照 査 結 果 報 告 書

工事名:舗装新設工事(嵯峨126号線他)

別紙2

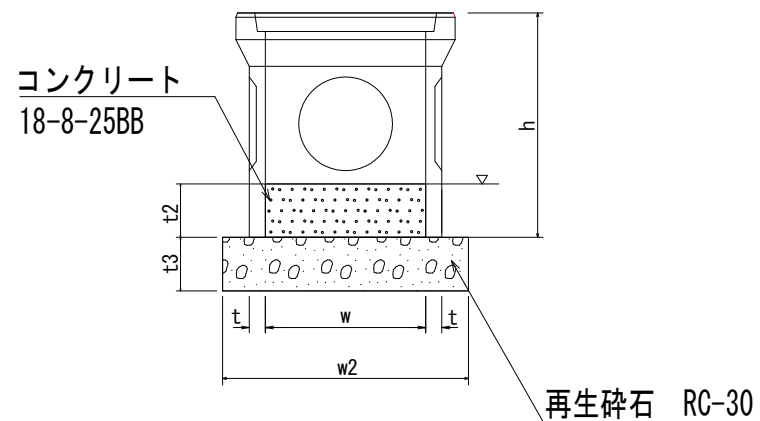
照 査 項 目	照 査 結 果	提 案	協 議(回 答)
1)図面、仕様書、現場説明書及び現場説明に対する質問回答書が一致しないこと。	・該当なし。		
2)設計図書に誤謬又は脱漏があること。	・該当なし。		
3)設計図書の表示が明確でないこと。	・該当なし。		
4)工事現場の形状、地質、湧水等の状態、施工上の制約等設計図書に示された自然的又は人為的な施工条件と実際の工事現場が一致しないこと。	・事前測量をした結果、縦断勾配を確保するために施工範囲内の樹の高さの調整が必要あり。 ・官民境界付近の民地側の土間コンクリートが現在適切な排水勾配が確保できていないため土間コンクリートをやり替える必要あり。	・集水樹新設 ・土間コンクリートの施工範囲拡張	・集水樹新設:2箇所別紙1の図面の通りに施工してください。 ・土間コンクリートの施工範囲拡張 適切な排水勾配を確保して別紙2の図面の通りに溶接金網を追加して施工してください。 なお、実施面積は改めて、報告してください。
5)設計図書で明示されてない施工条件について予期することのできない特別な状態が生じたこと。	・該当なし		
6)その他	・事前測量報告書の提出 ・施工範囲が歩道部であり、設計図書の舗装構成ではなく透水性舗装の舗装構成のほうが水処理が確実なので透水性舗装に変更を提案	・舗装構成を透水性舗装に提案する。	・舗装構成を透水性舗装に提案する。 透水性舗装は承認施工で行ってください。 別紙3の舗装構成で施工してください。また承認施工の中で品質確認を行ってください。

※既設の流入管・流出管（φ100程度）と桝との
接続は逆流、漏水が生じないよう措置すること。
